亞洲水泥新城山礦場 鄰近排水系統盤點檢討 工作執行構想簡報

豐華工程顧問股份有限公司
簡報人：魏新洵 水土保持技師

亞洲水泥新城山礦場
鄰近排水系統盤點檢討工作執行構想

排水安全檢討-1.礦場聯外排水

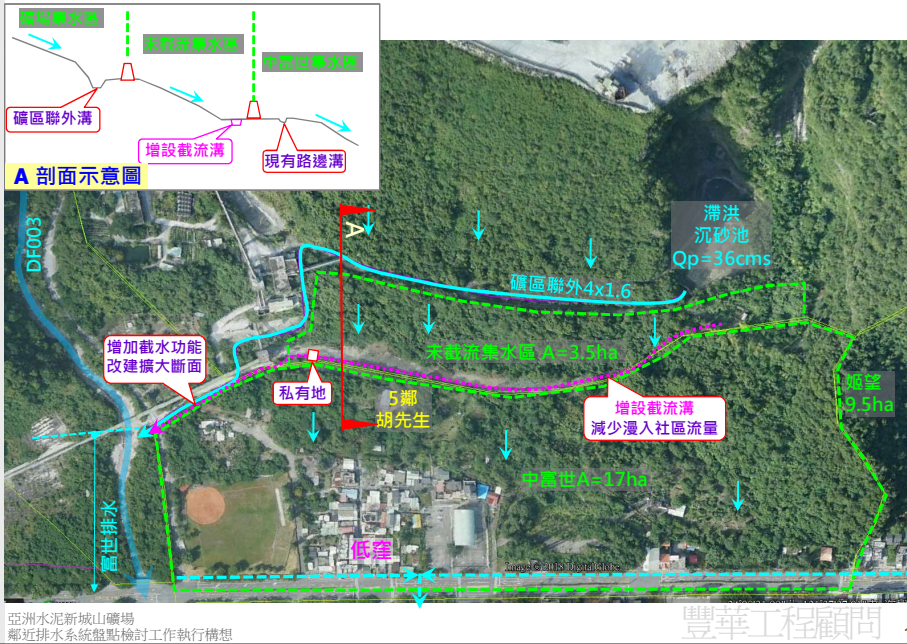
提問人	問題	專家意見及建議	安全檢討及改善構想
反亞泥自救會田明正會長	礦場#1轉運站地表水沿礦場道路四處溢流，水曾經快漫過去村莊？	凌技師：可考慮在此做消能設施或拉高排水之攻擊岸，需再作分析，讓民眾安心。 礦務局：道路漫地流之水和從沉沙池來之水匯流於此恐水溝容量不夠。	初步研究：因現有農路側溝小，且未維護，通洪能力不足，豪大雨可能溢流。 後續辦理： 1.實測地形圖確認斷面及水文水理分析。 2.沿土石堤內側增設截水溝，減少漫入社區之流量。 3.現有礦場聯外排水尾段視分析成果改建。
反亞泥自救會白誠實	滯洪池下方排水系統為何不截彎取直？	凌技師：須將流達時間做出區隔，減少洪峰量。 礦務局：馬路之周邊排水溝需再檢視及盤點排水計畫及地表高程，做出與時俱進的排水計畫，另外5月1日前所有周邊排水設施皆要清淤。	配合採掘完成後之排水設計，縱向設跌水設施消能，其餘略依等高方向配置於通路內側，減低流速並便於維護管理。 改善方案如前項說明3。
玻士岸部落會議詹志鵬	5鄰胡姓住家旁排水溝鄉公所今年1月份有來測量，要做道路工程？	秀林鄉公所：預計107年5、6月進行道路路面鋪設工程，因居民先前只要求作路面改善，並未反應排水溝問題。 水保局郭瑞民副分局長：建議做L型溝。	礦場聯外排水截流外仍有3.5公頃集水區，為增加截流能力，將於礦區邊緣增設截水溝，將逕流導入富世排水DF003，減少富世村之排水負擔。

部落排水安全意見-1.礦場排水設施

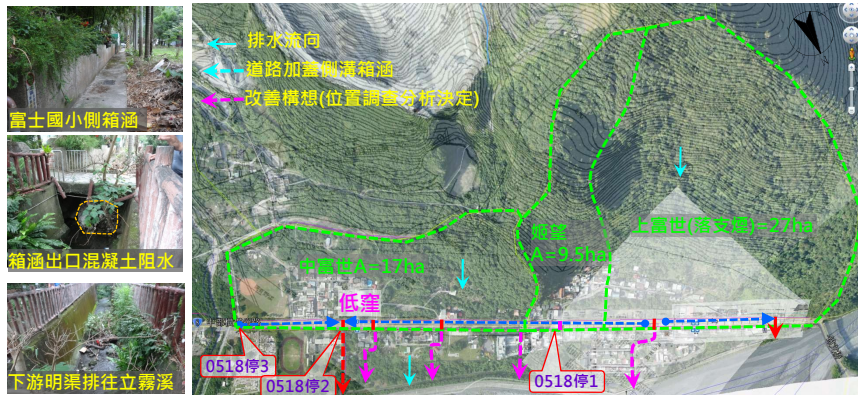
提問人	問題	專家意見及建議	安全檢討及改善構想
反亞泥自救會田明正會長白誠實	擔心警衛室附近道路漫地流？	礦務局：鋪設混凝土路面，造成雨水不會入滲，需再盤點後檢討。	因車輛通行需要剛性不透水鋪面，降雨無法入滲形成逕流，因位於爬坡路段，道路縱坡大於橫坡，造成逕流隨路路往下漫流。經檢視現有路面已設有截流鋼柵排水溝，惟部分截水溝因久未清理而有淤積情形，已派員清理確保截流功能，後續將定期維護，確保排水不致往下漫流。

部落排水安全意見-2.上中富世社區

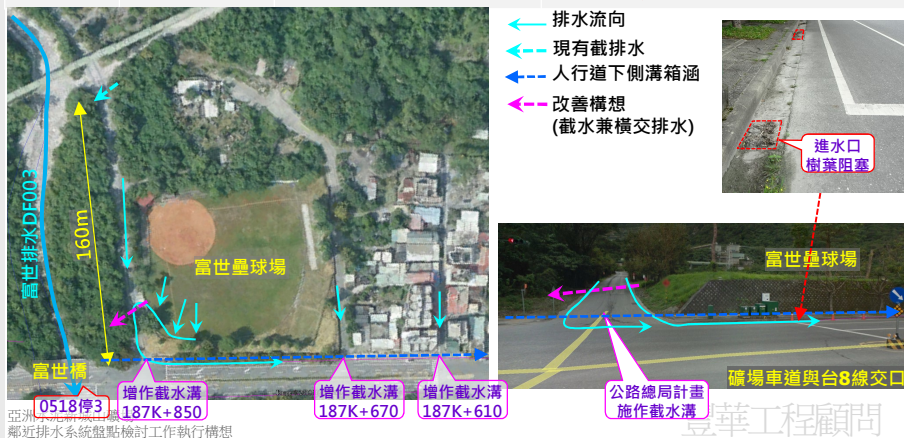
提問人	問題	專家意見及建議	安全檢討及改善構想
反亞泥自救會田明正會長	水從礦場道路接鄉道流下來後流不進台8線排水溝會漫地流？(往亞泥上山道路路口)	公路總局第四區養護工程處太魯閣工務段張宇博段長：會協助施作道路截水溝改善。	1.道路縱坡大於橫坡·造成逕流隨路面往下漫流。現有道路截流溝距路口達160m 2.富世壘球場逕流沿入口處往鄉道漫流 3.台8線路側設計進水口·常有樹葉阻塞進水。 →增設道路橫向截水溝·同時承接壘球場排水進入富士排水上游野溪。
